PTHU IN DE JANSKERK

COMMISSIE OMGEVINGSKWALITEIT UTRECHT
SUBCOMMISSIE 30 SEPTEMBER

VERSLAG COU

Aanvraag omgevingsvergunning voor het bouwen van collegeruimten in de kerk

WAAR BEGINT HET MEUBELSTUK?

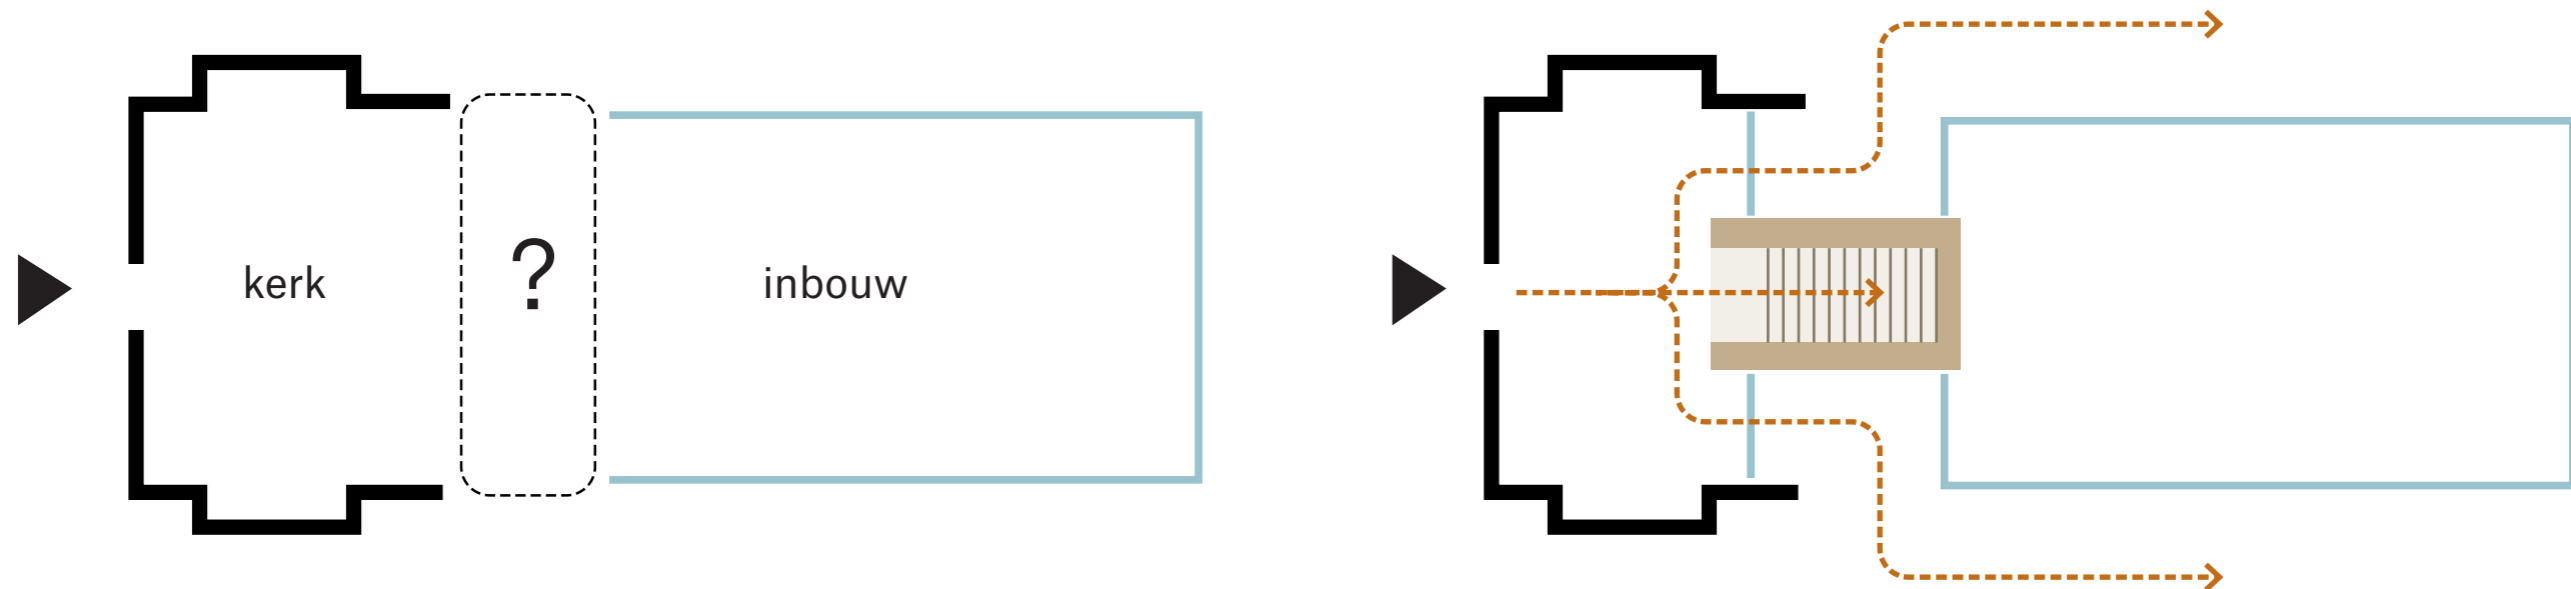
- Ook aandacht voor de aansluiting tussen het 'meubelstuk' met de collegezalen en de bestaande vloeren boven de entree. Het lijkt nu zo aan elkaar 'geplakt' dat er twijfel is of er nog sprake is van een losstaand 'meubelstuk' in de kerk. (Doorsnede vestibule-entree, detail V.01). Fundamentele vraag: waar begint het meubel, aan het begin of het eind van de trap?

2. HOEKDETAIL TRAPMEUBEL

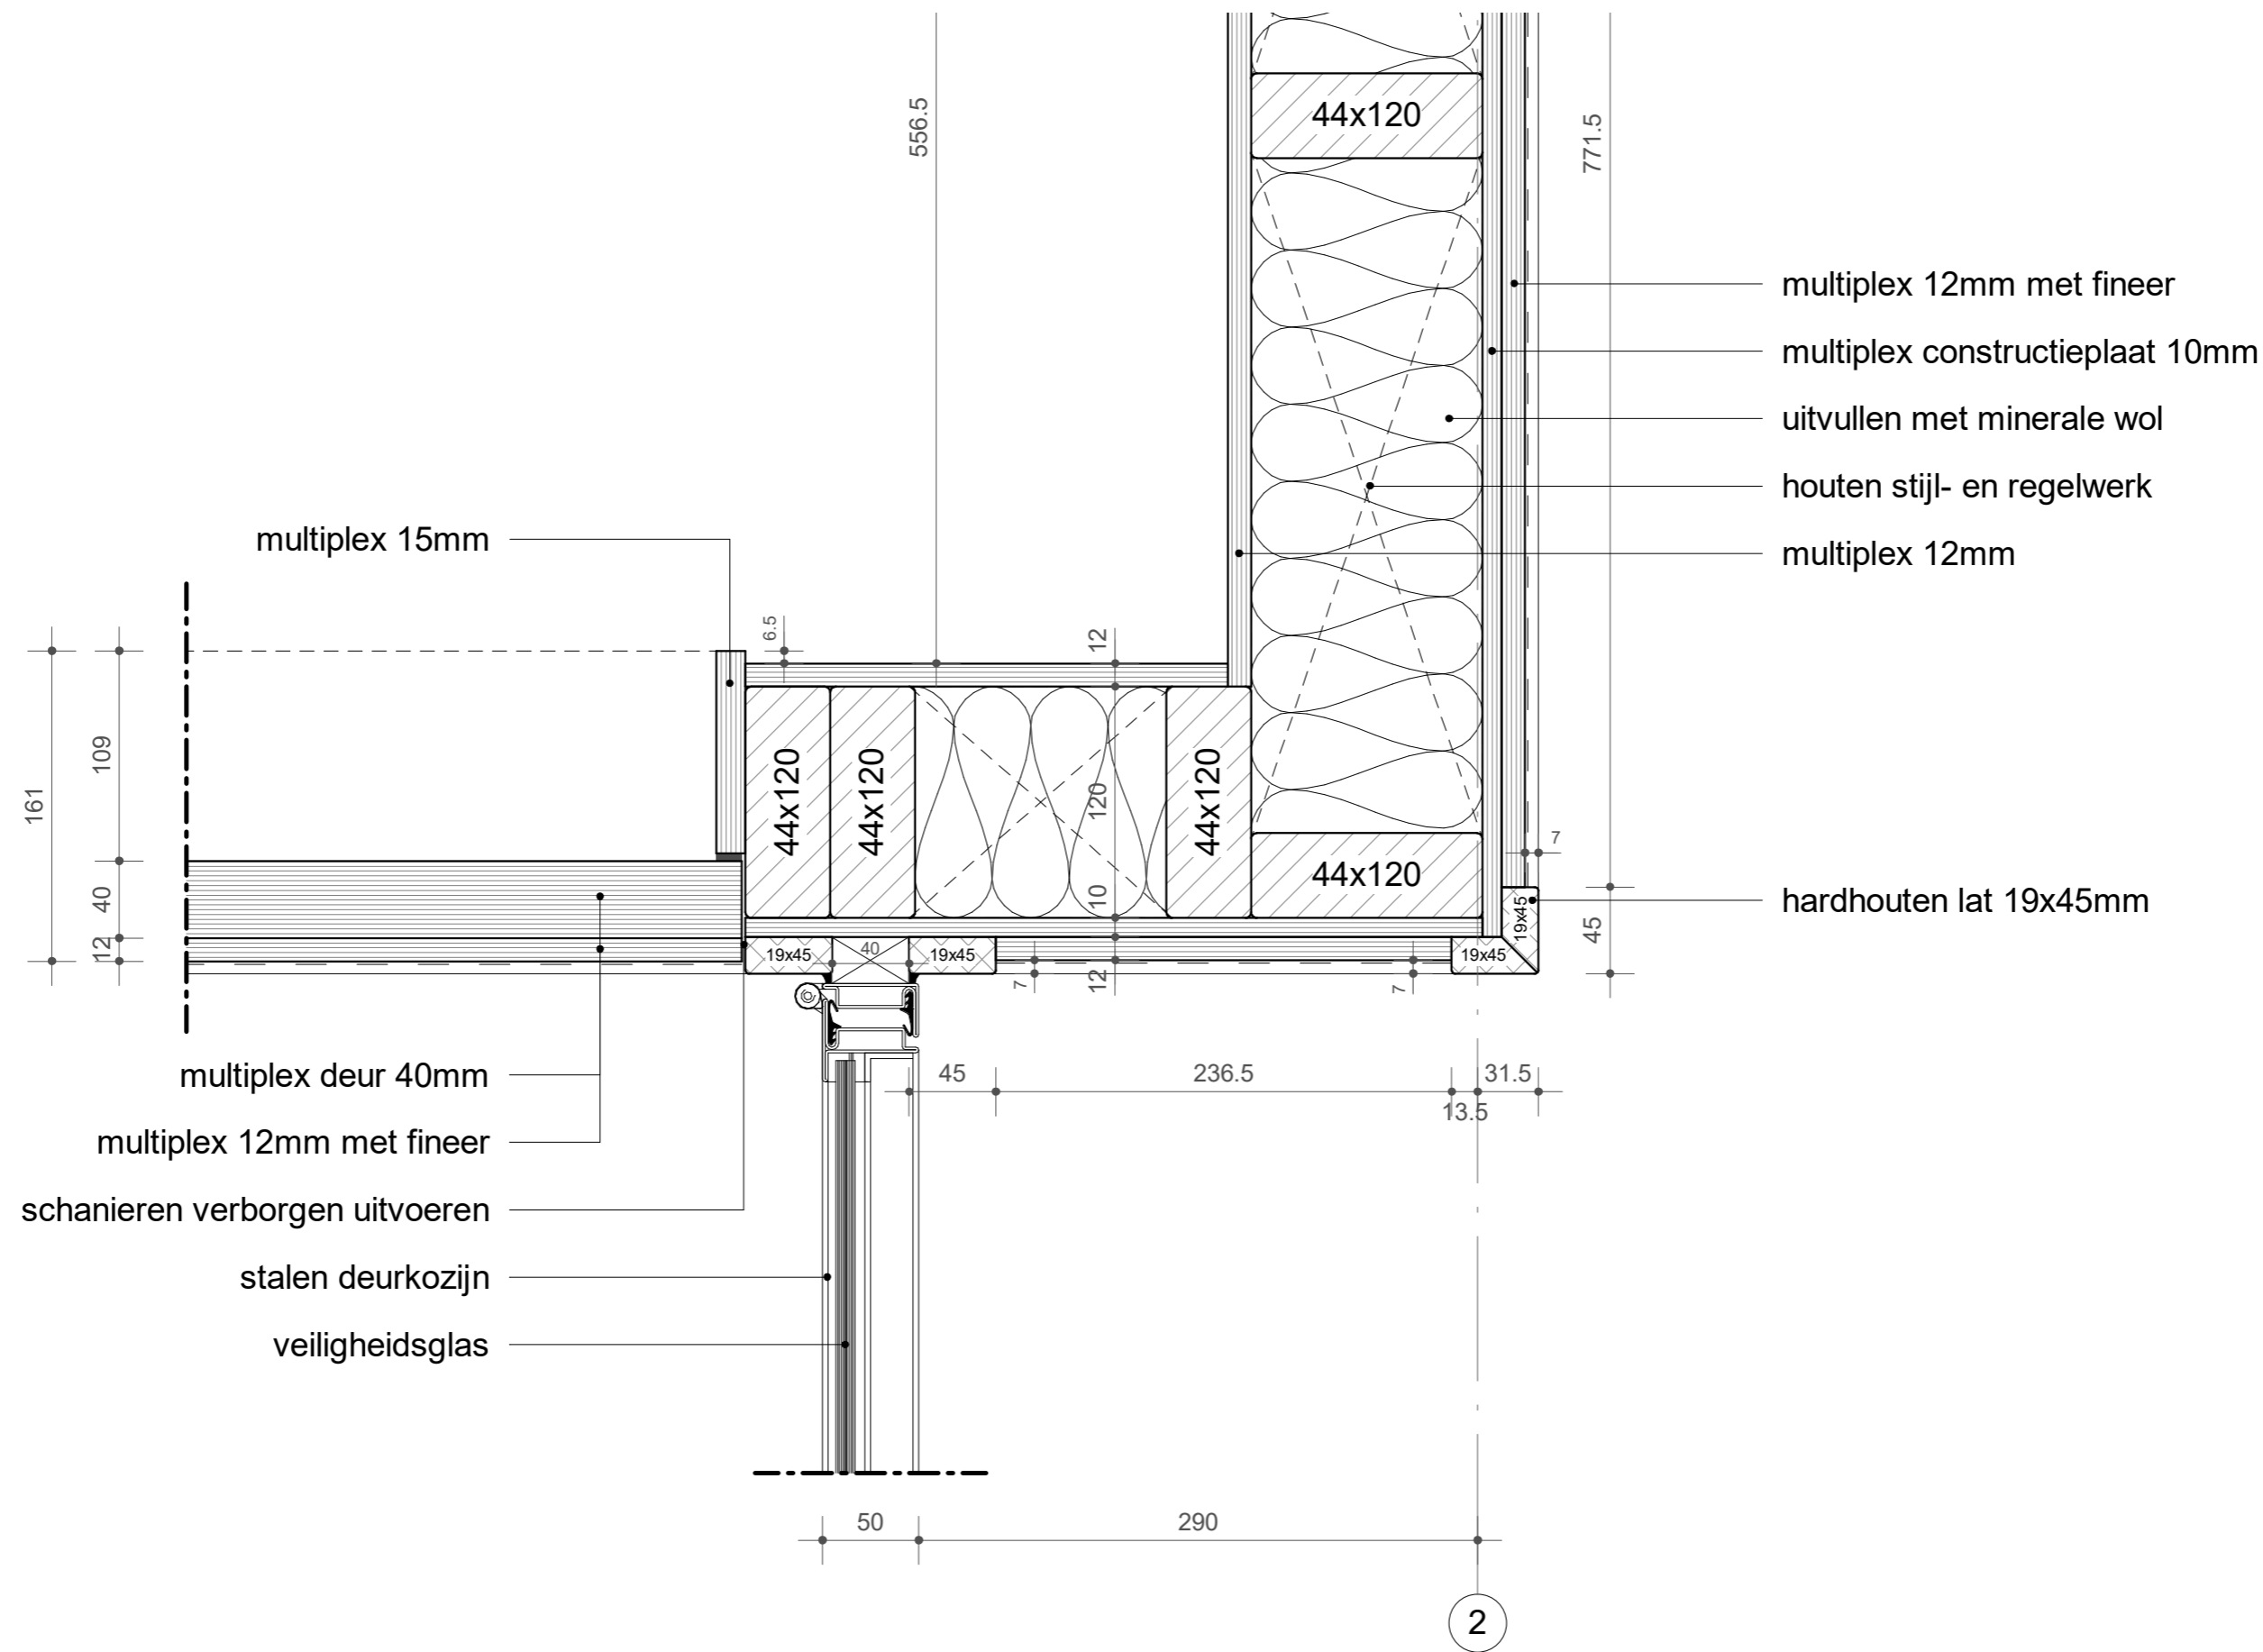
- In de doorsneden is het vloerlicht niet getekend. Ook zijn er geen details getekend van het vloerlicht. Deze dienen te worden aangeleverd.
- De kast onder de trap lijkt erg standaard uitgevoerd. Dit moet meer als één geheel, als een 'meubelstuk' worden ontworpen en onderdeel zijn van het geheel.

- Er moet nog een doorsnede komen over het entreegebied, kijkend naar de trap.
- De trap lijkt op de nieuwe tekening trapbomen te hebben. De trap moet verder worden uitgewerkt en gedetailleerd als onderdeel van het 'meubelstuk'. (En niet als standaard trap).

trap als multifunctioneel meubel ontworpen

2. DETAIL TRAP

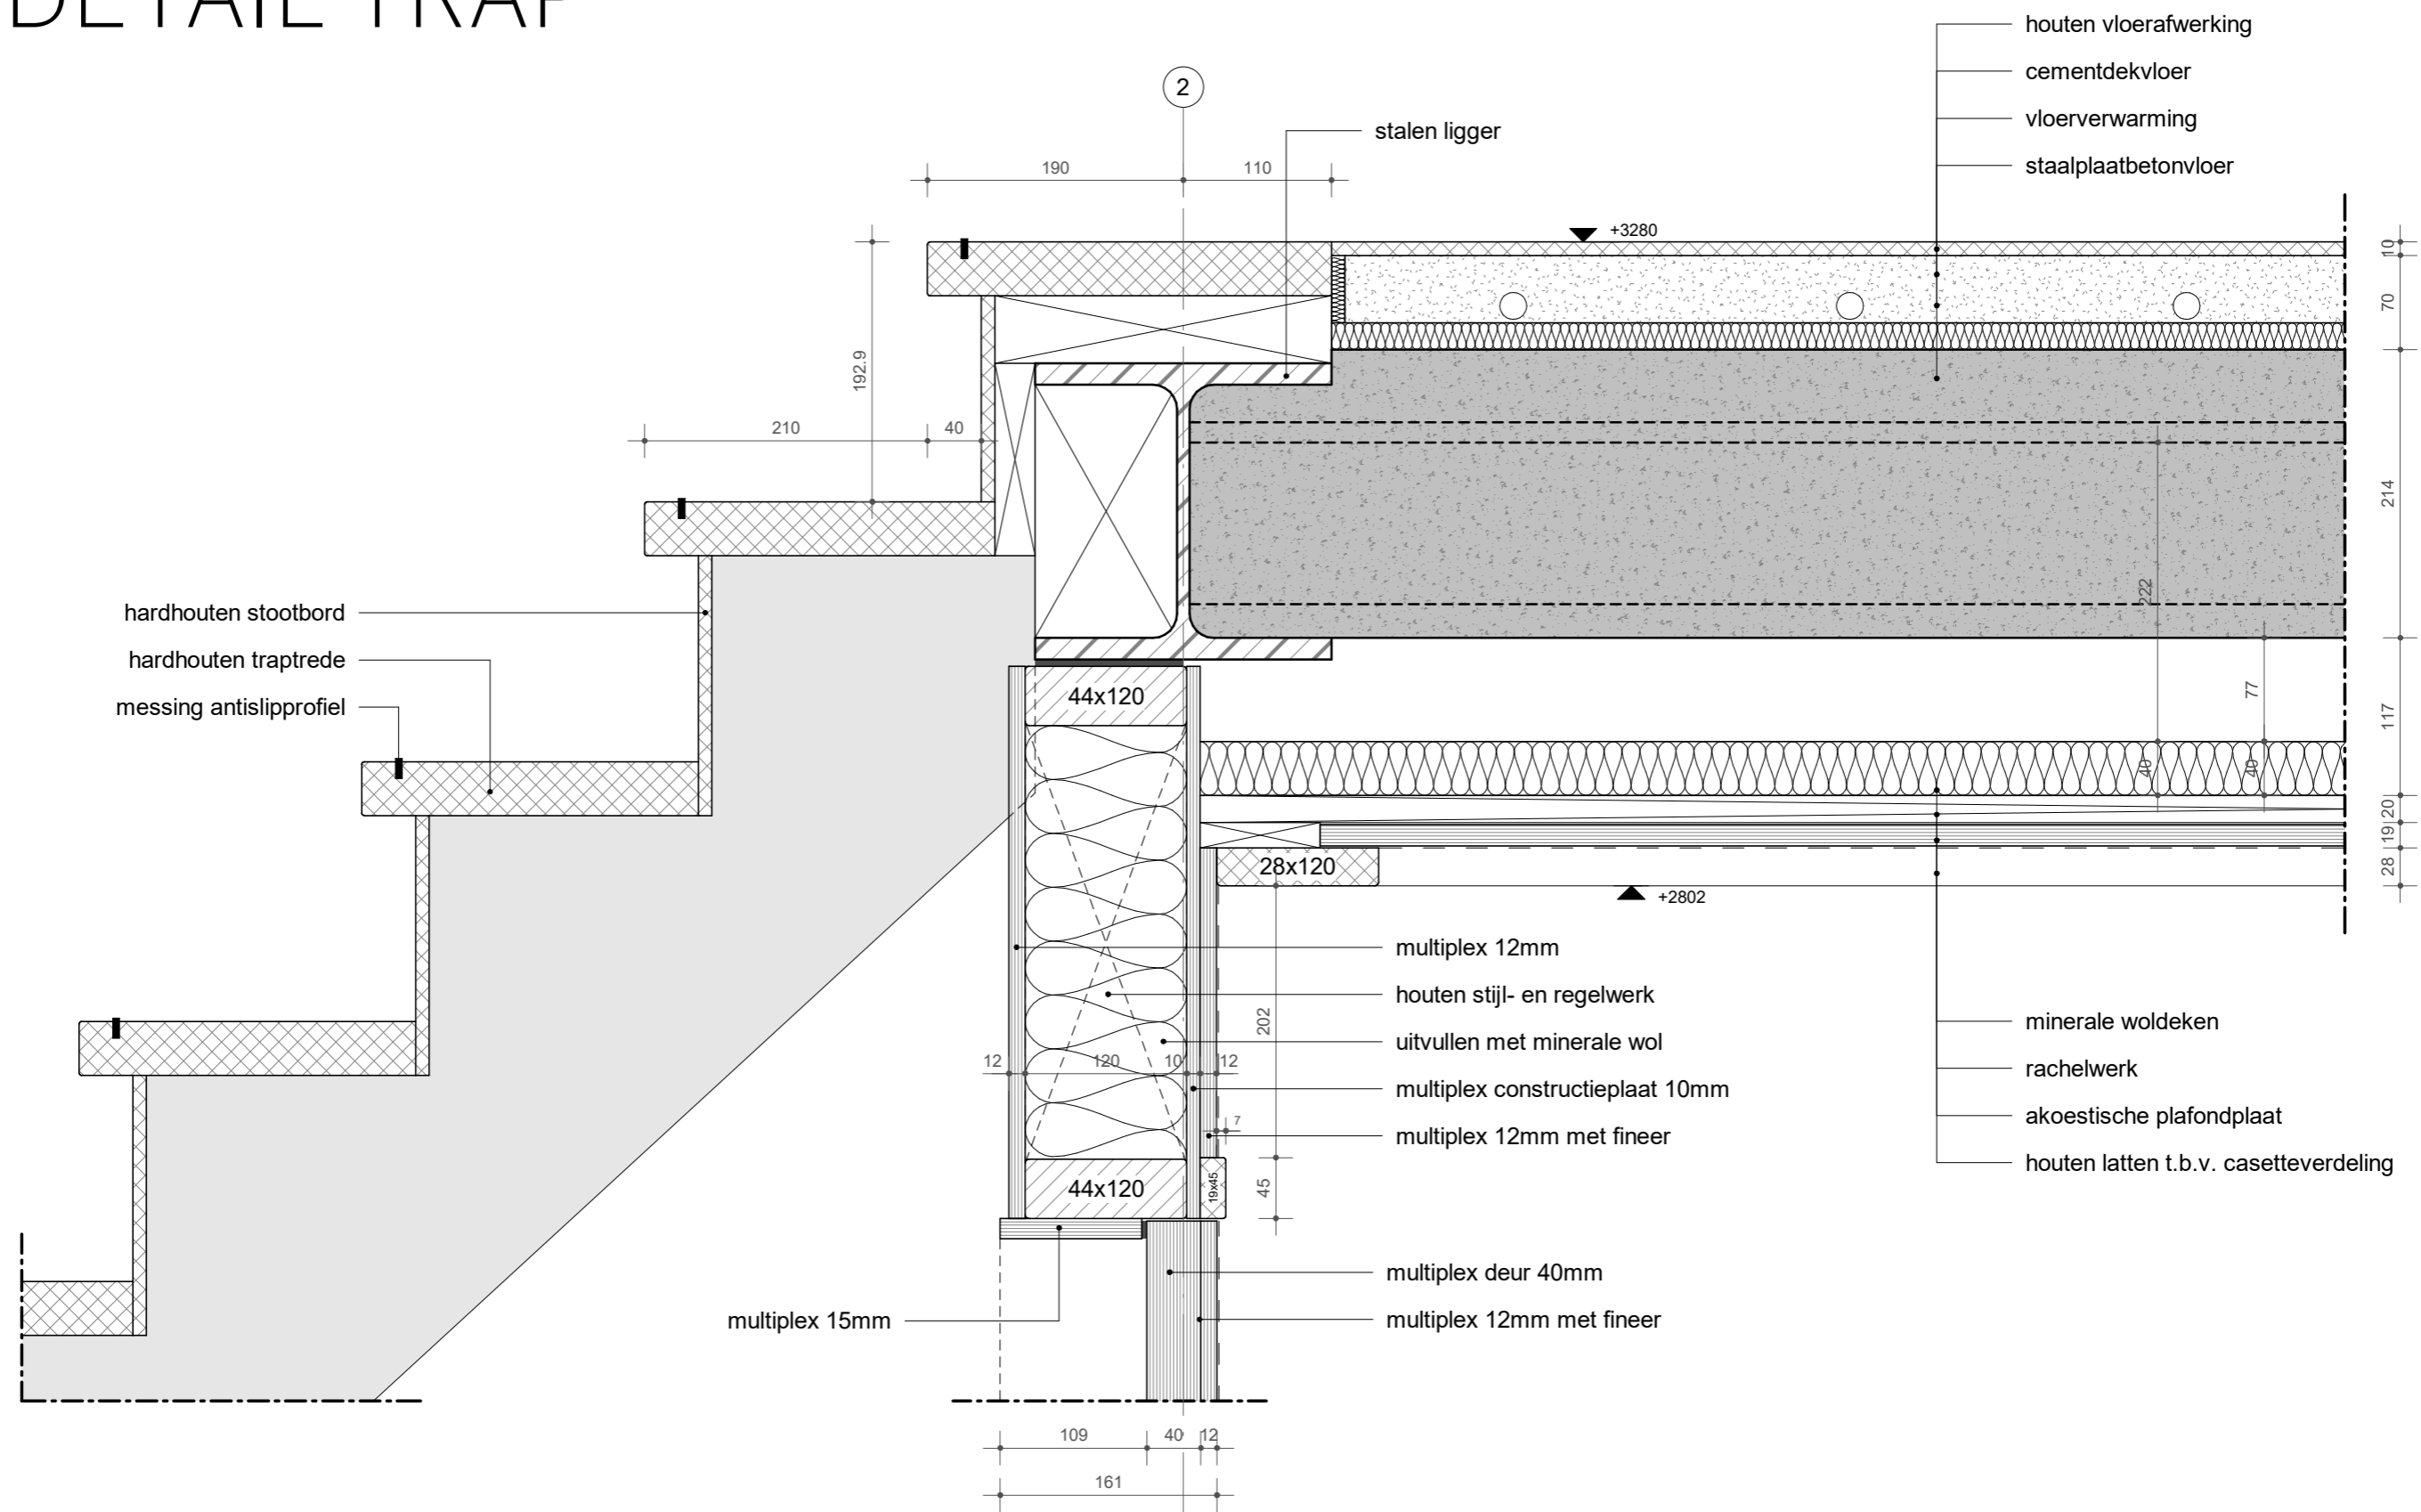
- De balustrade van de trap is nu erg standaard uitgewerkt. Deze wordt bij voorkeur meegenomen in de detaillering van de balustrade op het dek.
- Er zijn erg te weinig details. Plaatverdelingen, aansluitingen, trapleuning enz. en met name ook details van het meubel in de kapel. Graag meer details aanleveren.

4. SPILTRAP

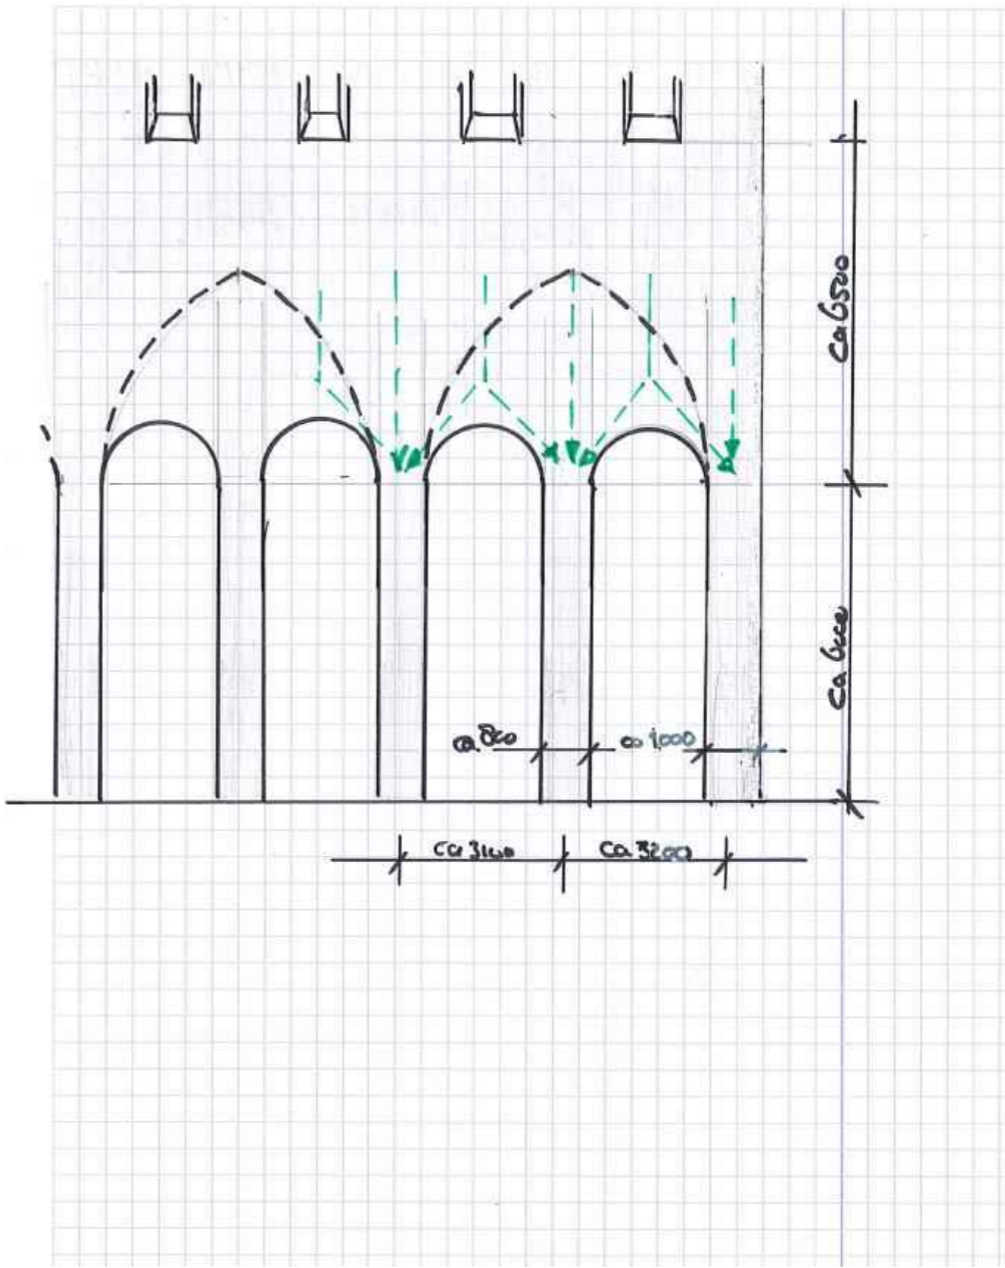
- De commissie is het nog niet eens met de voorgestelde positie van de wenteltrap. Ze is er nog niet van overtuigd dat er geen andere constructieve mogelijkheden zijn. Ze adviseert nader onderzoek te doen en plussen en minnen van beide varianten op een rij te zetten (ruimtelijk, vanuit de gebruiksmogelijkheden en constructief).

- Verwijderen van de trekstang op deze locatie volgens onderbouwing constructeur Ikabee

De trekstang in bij de 2^e kolom van links ingemetseld en de verankering is bij de 2^e kolom van links nog net te zien

Door de grote hoeveel metselwerk en de relatief kleine boog is de spatkracht nihil

In de berekening is de meest conservatieve aanname gedaan, door een metselwerk dikte van 440mm op te nemen en de hoek van spreiding op 60gr te houden.
